東海第二発電所 設計及び工事計画に係る説明資料
(防潮堤（鋼製防護壁）の構造変更)
【補足説明資料】

2025年11月27日
日本原子力発電株式会社

審査会合コメント整理表

【第1360回審査会合コメント⑬】

設計基準・指針類での定着長算定結果

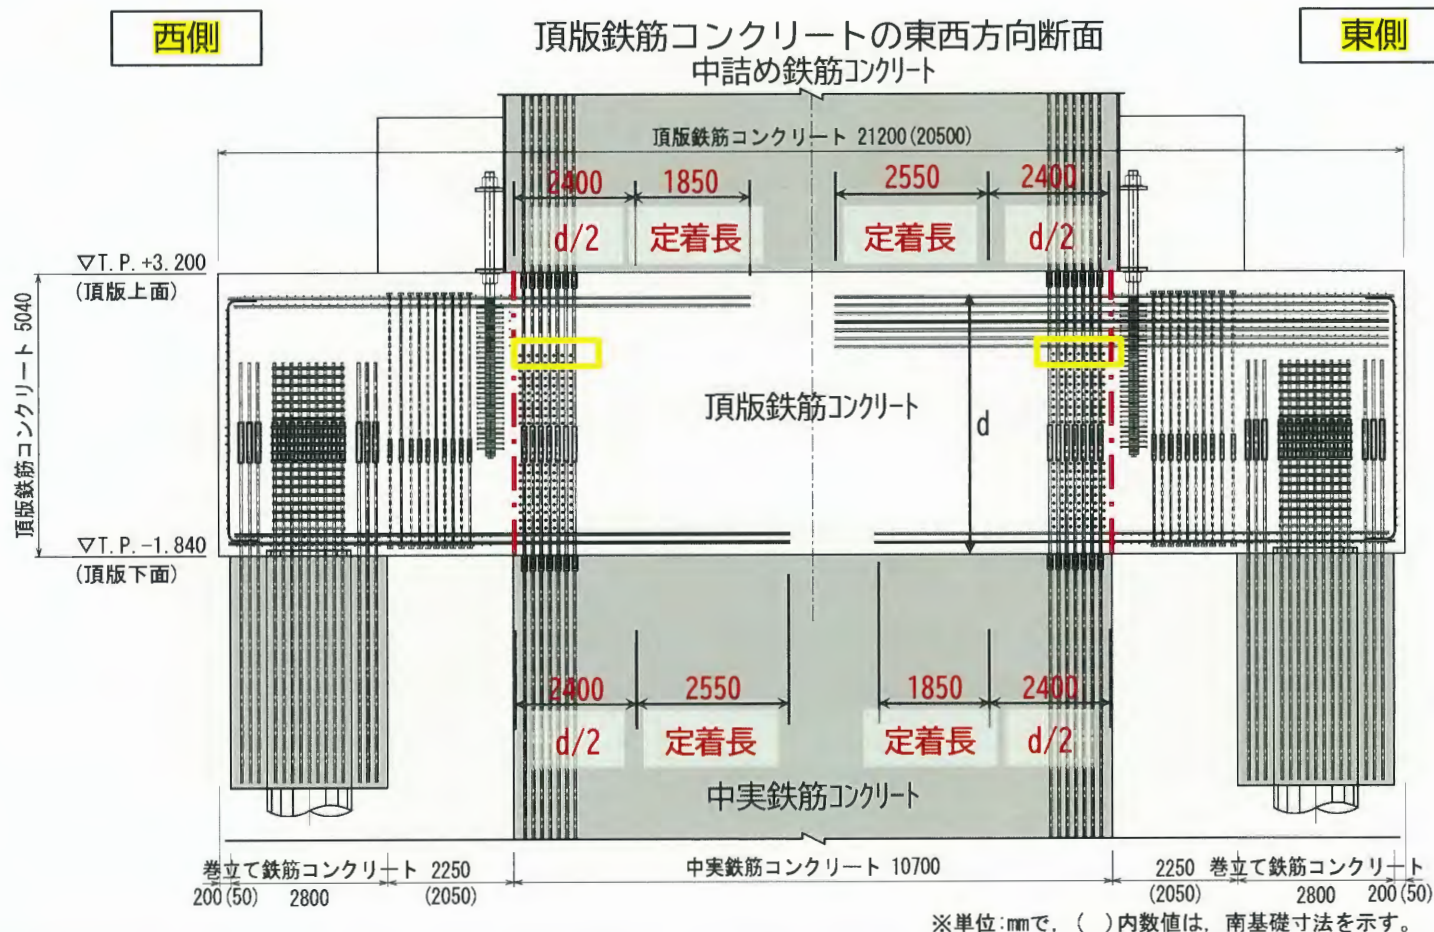
No	コメント
⑬	高強度鉄筋SD685の適用性について、コンクリート標準示方書等に基づいて適用範囲であるとしているが、その根拠（実験論文等）や「実験等により検討することが望ましい。」との記載に対する対応要否について説明すること。また、高強度鉄筋はヤング係数が変わらずその強度が高くなることから降伏点の弾性ひずみが大きくなるため、その影響についても説明するとともに、これらの設計への影響について、網羅的に整理して説明すること。

- ・ コンクリート標準示方書（2022年）や鉄道構造物等設計標準(R6)では「SD490やSD685等の鉄筋の降伏強度の特性値が380N/mm²を超えるJIS規格による鉄筋の定着長は、実験等により検討することが望ましい」とされているが、鉄道構造物等設計標準には、特別な実験を行わない場合には別途示された算定式を用いてよいとされている。
- ・ 鉄道構造物等設計標準(R6)の算定式を用いた鉄筋の定着長は、下表に示す通り他の規格基準類の算定式に比較して最も短くなるため、道路橋示方書による算定式を用いて保守的な定着長を設定することとした。

- ・ 実験を実施しない場合に適用される鉄道構造物等設計標準算定式を用いた定着長に対して、更に保守的な長さを確保した定着長とした。
- ・ なお念のため、今後、実験（鉄筋の引き抜き試験）を行い、当該定着長の設定に問題がないことを確認する。
(最上段の鉄筋に着目した鉄筋の引き抜き試験：SD685鉄筋と強度50N/mm²コンクリートの一体性の確認)

津波重畳時 引張鉄筋D51(SD685)

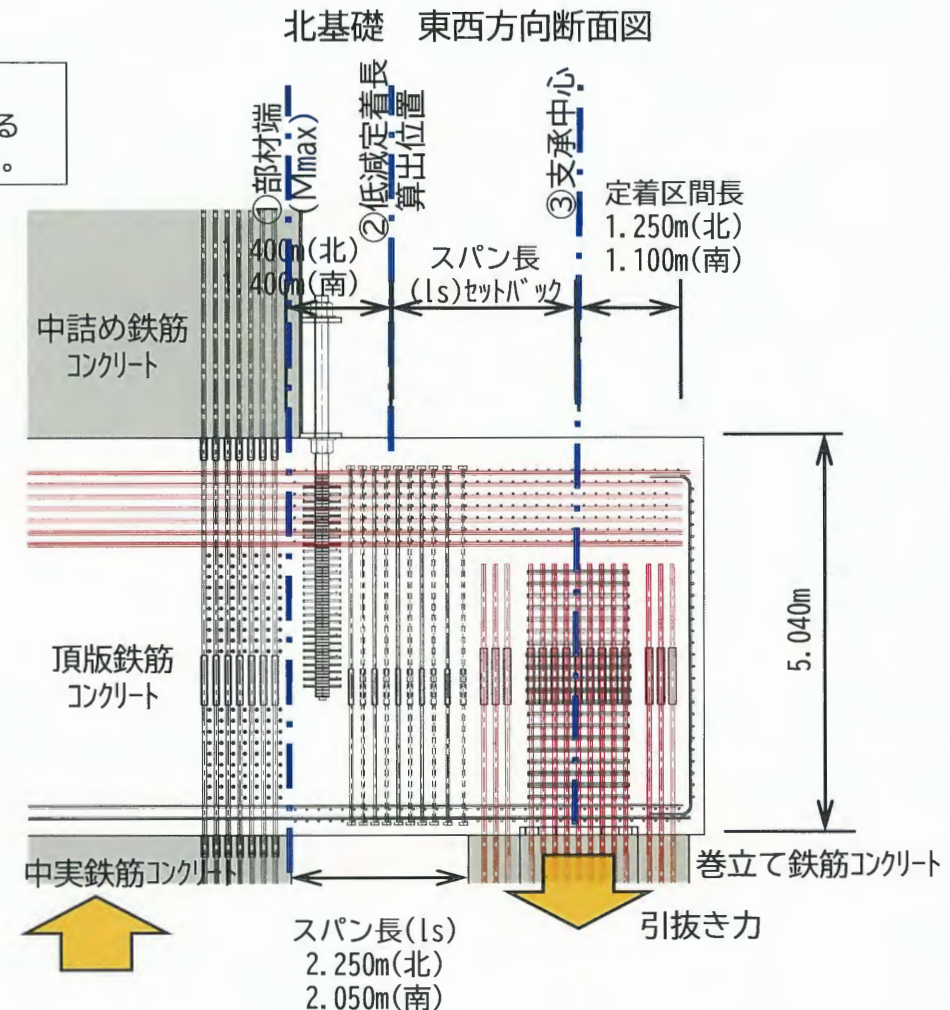
- 部材端部の定着長については、コンクリート標準示方書(2022)に示される「v)端支点を超えて定着する場合」に基づき定着長を設定した。

- ここで l_s は、モーメントシフト量であり、本構造では中実鉄筋コンクリートと巻立て鉄筋コンクリートの各部材端間のスパン長となる（ $l_s=2.050\text{m}$ (南基礎), 2.250m (北基礎)）。
- また、低減定着長 l_o はコンクリート標準示方書に示される式(2.5.2)に基づき設定される。
- 支承中心からの定着区間長 $=1.100\text{m}$ (南基礎), 1.250m (北基礎)が確保できるため、下表に示すとおり低減定着長を満足する。

(1) 津波時における地盤バネ2（静弾性係数による）の妥当性

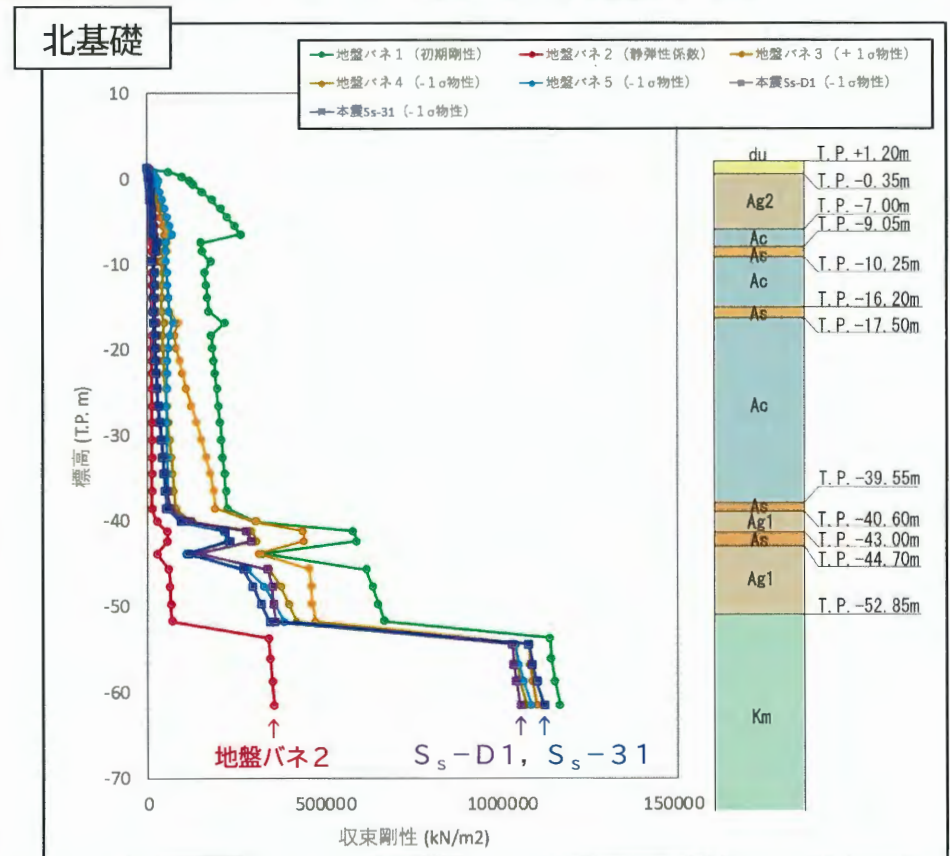
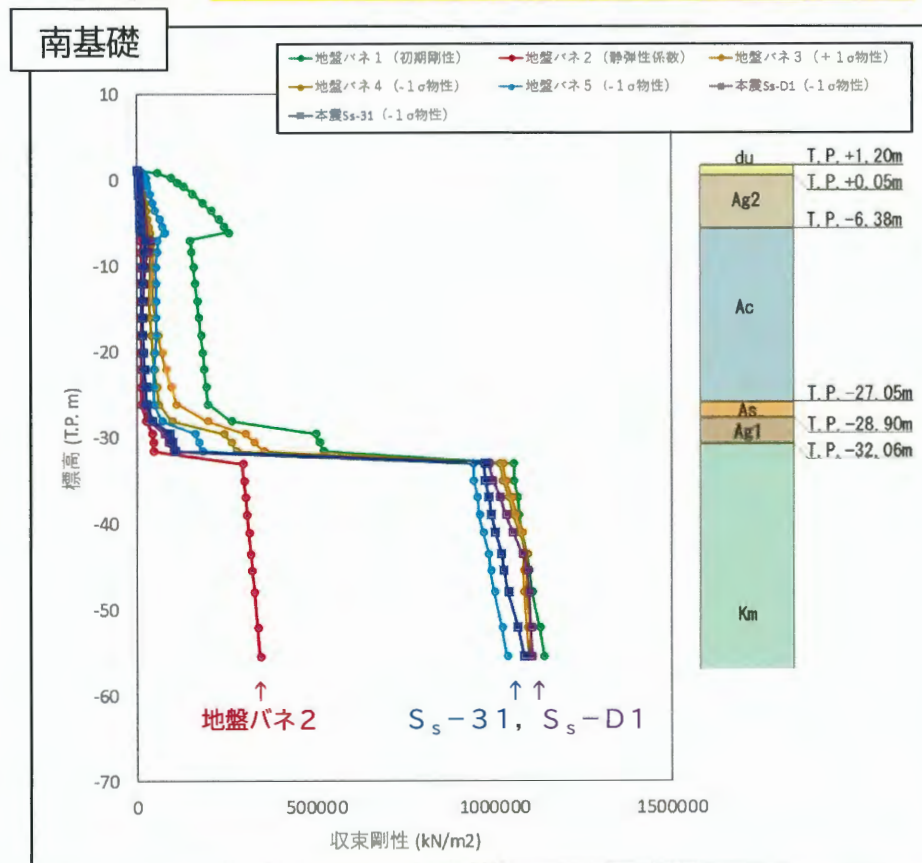
- 津波時においては前述した2ケースの地盤バネにて、バネ定数及び反力上限値を増減させた検討を実施することで、津波襲来前に発生する地震動に起因した地盤の軟化を考慮する方針である。
- 本項では、上記地盤バネのうち“最も地盤抵抗が小さいと仮定した”地盤バネ2について、基準地震動 S_s 地震時の地盤剛性（一次元地盤応答解析による収束剛性）との比較を行うことで、その妥当性を確認する。

地盤バネ2の地盤剛性（静弾性係数による）は、基準地震動 S_s により軟化した地盤剛性よりも小さく、耐津波設計における地盤バネ（受働側）の設計条件として妥当であることを確認した。

（1）応答変位入力時におけるバネ設定の妥当性 1/2

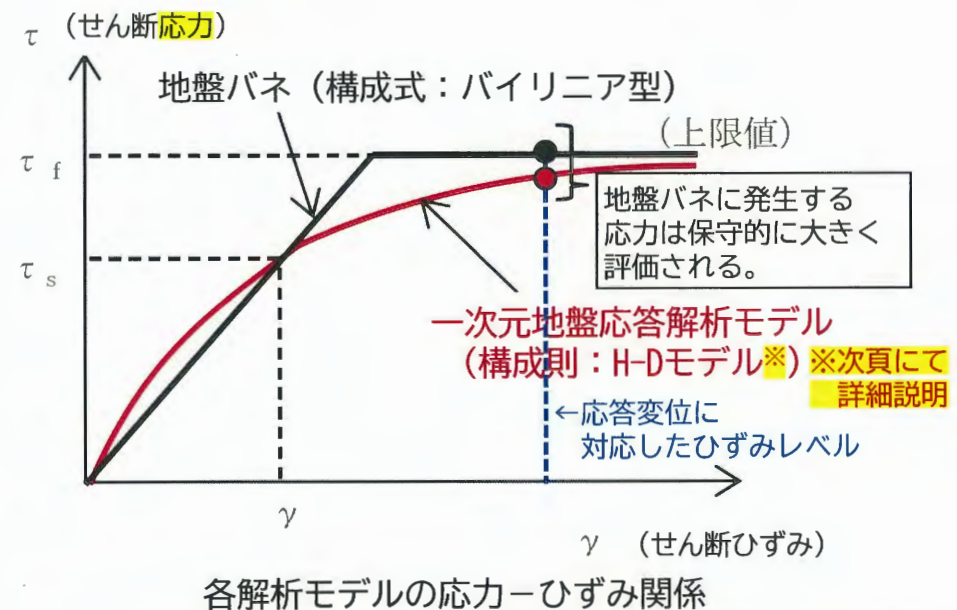
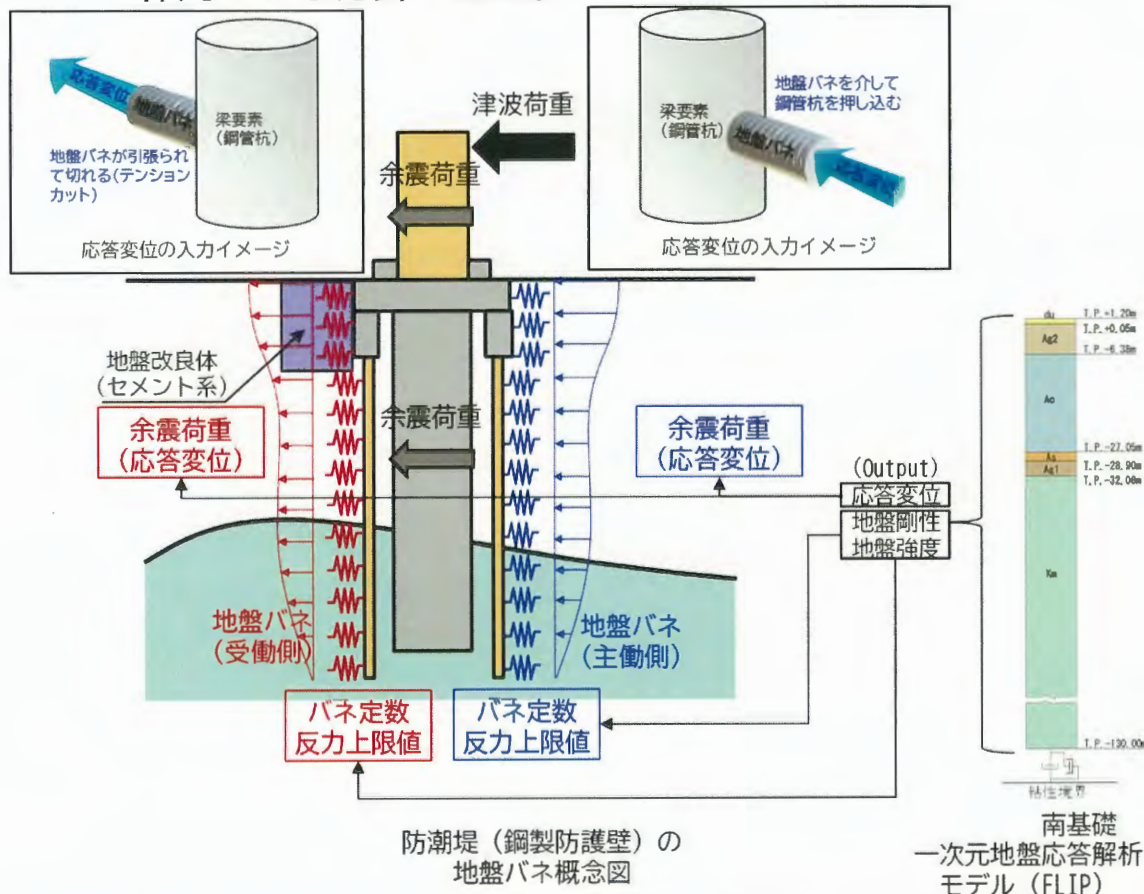
- 防潮堤（鋼製防護壁）の耐津波設計においては、余震荷重を応答変位法により考慮する方針である。応答変位法については下図に示すとおり、一次元地盤応答解析により算定した各地盤要素の応答変位を地盤バネを介して構造物に入力する。
- 応答変位法では、一次元地盤応答解析にて発生する地盤応力を変位を介して構造物に作用させるが、一次元地盤応答解析の応力－ひずみ関係と、地盤バネ（構造物側）の応力－ひずみ関係を整合させることで、等価な地盤応力を作用させる方針である。

上述した一次元地盤応答解析及び地盤バネの応力－ひずみ関係により、応答変位により設定した地盤応力（主働土圧）は、一次元地盤応答解析による地盤応力と等価（かつ保守的）であり、設計手法として問題のないことを確認した。

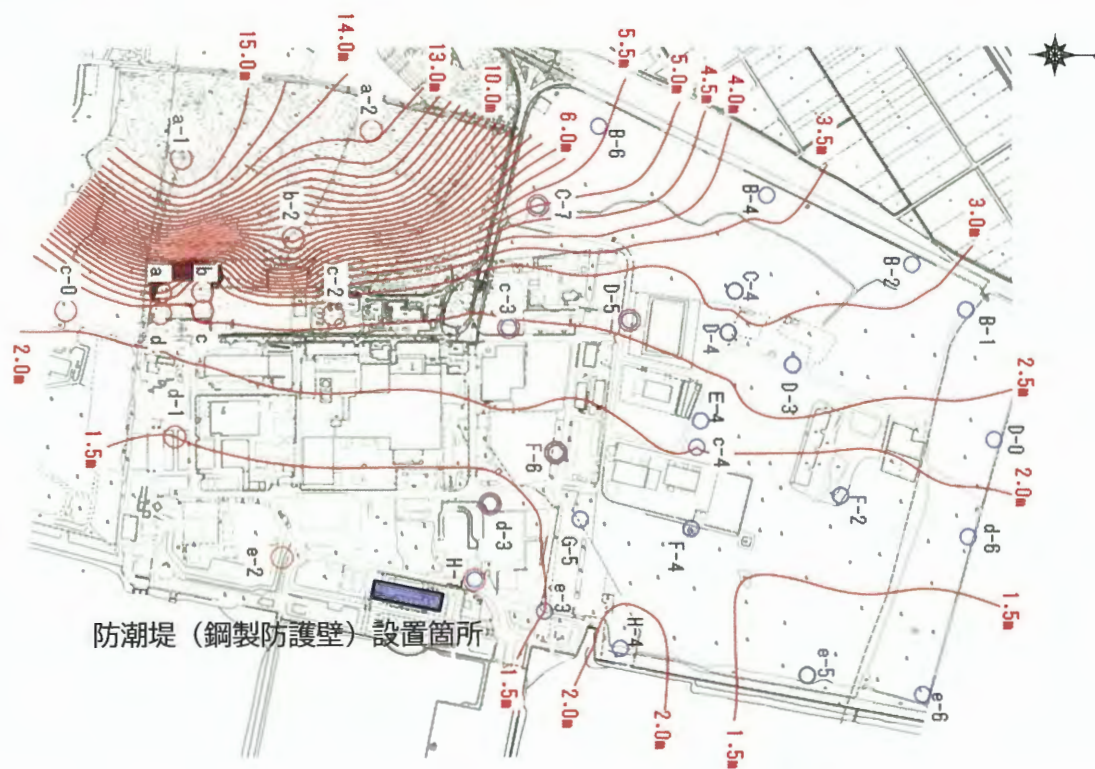
- 計画最大深度の地盤にて限界注入速度試験を実施し、均一な改良体が形成できる浸透注入が可能であることを確認した。既施工箇所より深い改良対象土層の限界注入速度試験で得られた、均一な改良体が形成できる浸透注入の注入圧力、注入速度の施工条件を施工に反映し、改良品質の不確かさの要因に対する対応方策とした。

観測最高地下水位コンター図

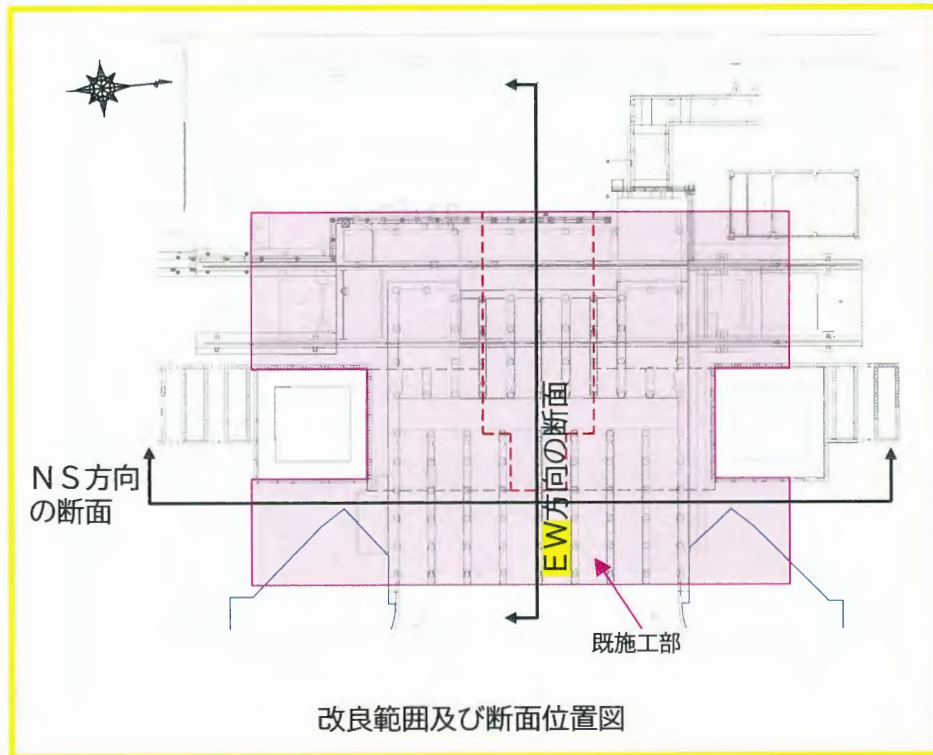
敷地の地下水位観測に基づき、観測最高水位（平成29年6月）コンター図を以下に示す。防潮堤（鋼製防護壁）設置箇所の範囲での地下水は、海水面と周辺地下水位T.P. +1.5mの等高線との間の流れであり、陸部から海への緩やかな流れになっている。また、Ac層（粘性土）下部に分布するAg1層、As層においては、地下水位の計測データから被圧水位は確認されていない。

- ・ 以上から、薬液注入を阻害、または薬液が逸走するような急な水位勾配および被圧水位はないことから地盤改良の品質に影響を与えることはなく、浸透注入工法が適用できると判断した。

（当社、鋼管杭鉄筋コンクリート壁の施工実績）

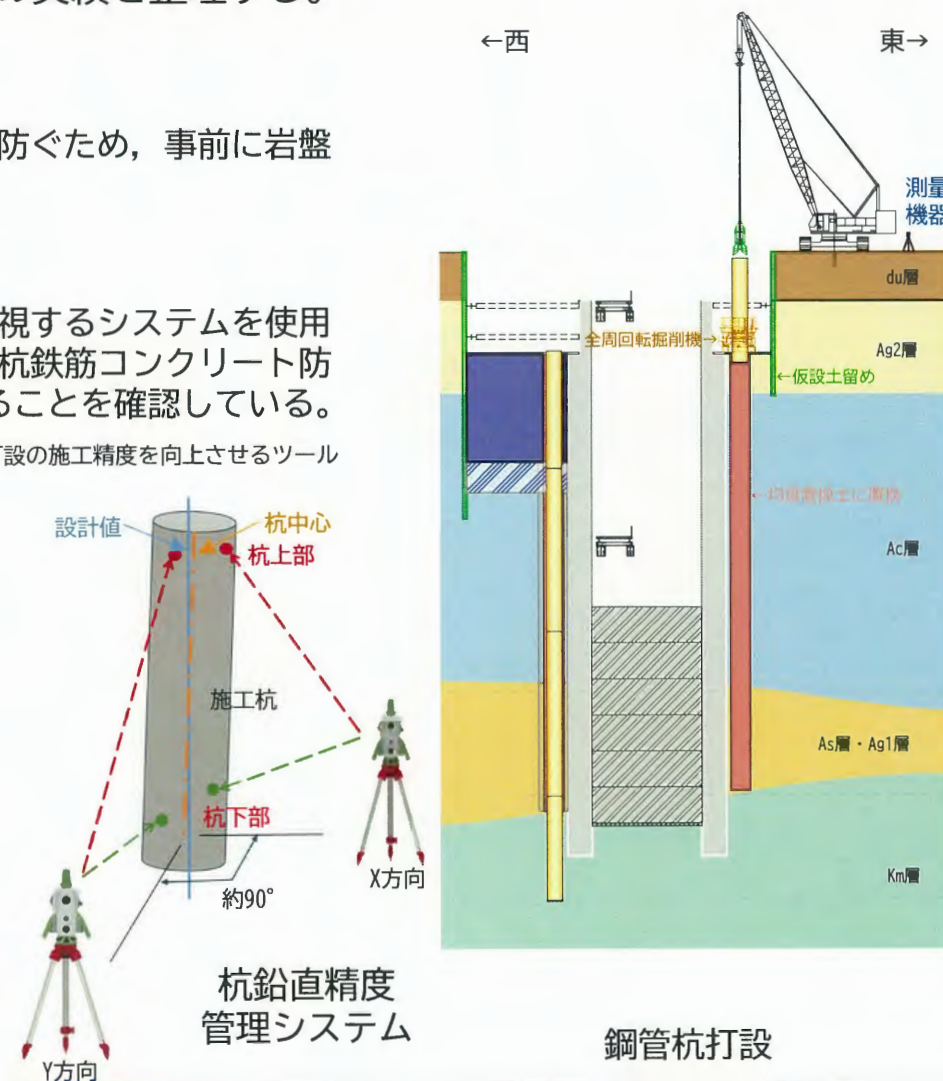
No	回答概要
⑩	防潮堤（鋼製防護壁）の工事の施工ステップ毎に、設計上の想定に影響を及ぼす可能性があるものとして太径鉄筋の高密度配筋の鉄筋組立（精度確保・鉄筋間の干渉）・コンクリートの充填の実現性、鋼管杭打設における打設精度確保・施工荷重の影響、高強度鋼材の溶接等、注視すべきプロセスを抽出し、モックアップ試験、3次元CADによる鉄筋間の干渉の可視化、施工機械の配置図及び施工状態の確認等により施工性や品質管理の観点から、これらが実現性のある工事計画、安全側の設計となっていることを確認した。 なお、例示のあった項目等についての検討・確認結果の概要は以下のとおり。 ・ 中実鉄筋コンクリートの構築について、鉄筋組立・コンクリート充填のモックアップ試験を実施し、中実鉄筋コンクリートの確実な構築のため方策が有効であることを確認した。 ・ 中実鉄筋コンクリートの機械式継手の範囲の帯鉄筋については構造評価の鉄筋の配置が困難なため近傍に移動し、当該位置には設置可能な最大径の鉄筋を構造細目に従い帯鉄筋として配置する計画（構造設計の鉄筋として加算しない）であり、安全側の設計となっていることを確認した。 ・ 支障物は岩盤中にないため、セメントベントナイトへの置換は堆積層のみとした。セメントベントナイトは文献調査の結果から長期安定性を有していることを確認し、設計に影響ないことを確認した。 ・ 鋼管杭打設について、施工時の重機配置から重機荷重が鋼管杭の打設精度に影響を及ぼすことはないこと及び発電所内の施工実績から鉛直精度管理システムによる精度確保により十分な精度で打設できることを確認した。

■ 以上の確認結果から、鋼管杭の高精度の打設が施工性や品質管理の観点から実現性のある工事計画であり、設計への影響はないことを確認した。

3次元CADによる鉄筋配置干渉確認

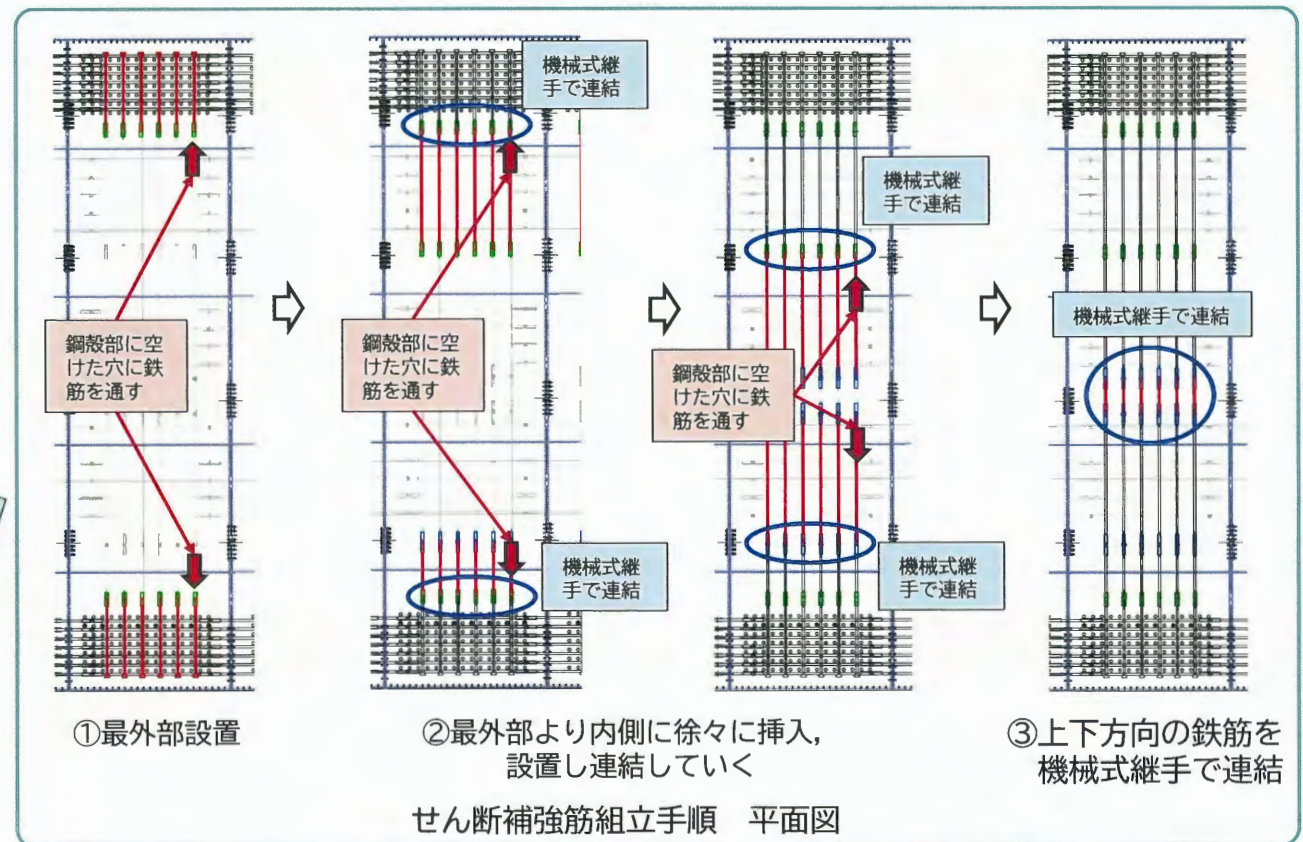
上記の注視プロセス等について，鋼製防護壁の基部内の中詰鉄筋コンクリートは，当該部の構造鉄筋，鋼殻部（鋼製防護壁を構成する壁体）とコンクリートの一体化のためのスタッドと頂版鉄筋コンクリートから定着鉄筋が複雑に交錯する配筋となる。このため，3次元CADによりこれらの鉄筋の配置干渉を確認する。また，鋼殻部が狭隘なことから鉄筋の組立手順を図化し施工性を確認する。

以上の確認結果から，鋼製防護壁の基部内での太径の鉄筋の組立は，施工性・品質の観点から実現性のある工事計画であり，設計への影響はないことを確認した。
